## 改善箇所説明

### 基準不適合発生箇所

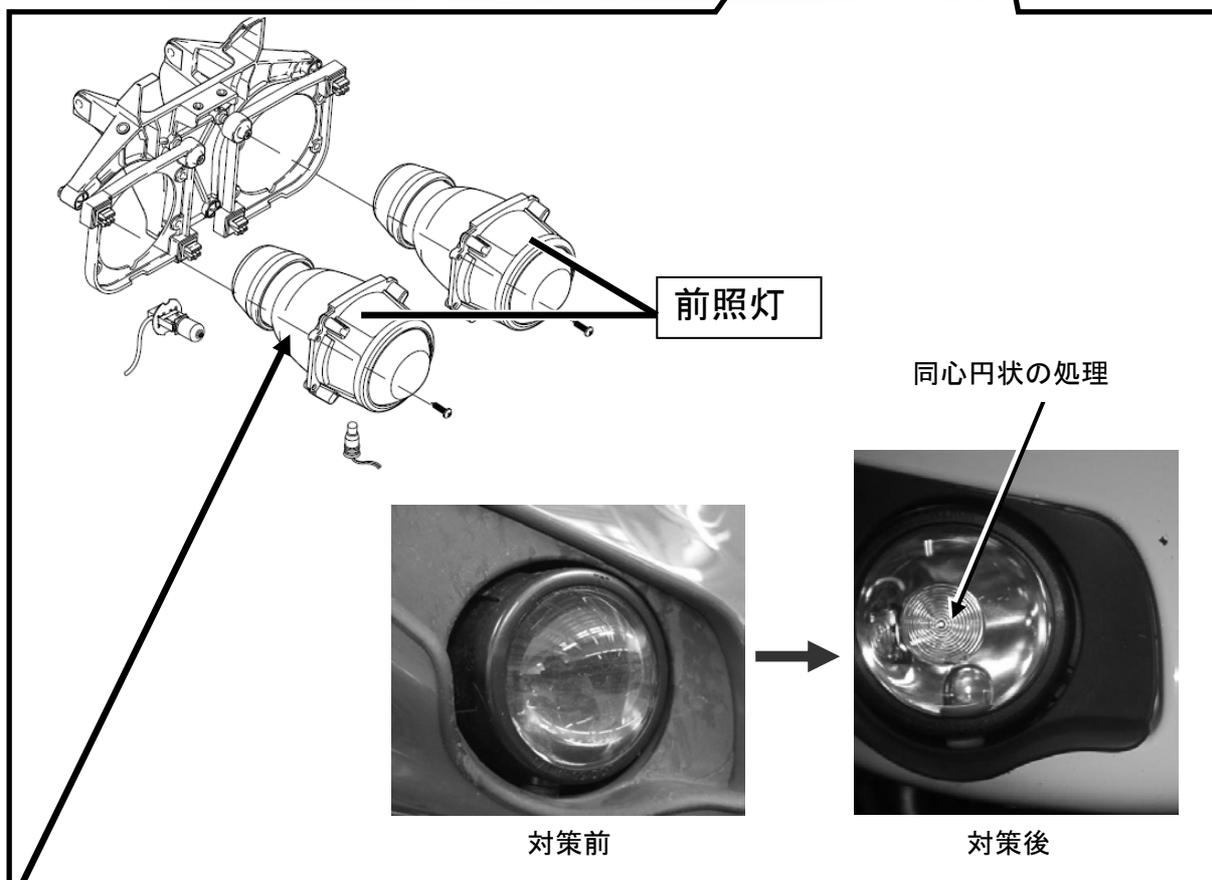
〔前照灯の反射鏡のメッキの材質が不適切な為、バルブの熱、及び経年変化により劣化することがある。そのため、そのままの状態で使用を続けると、前照灯の光量が減少し、保安基準に適合しなくなるおそれがある。〕

全車両、前照灯を対策品に交換する。

交換した前照灯は、レンズの中心に同心円状の表面処理がされているため、特に識別は行わない。
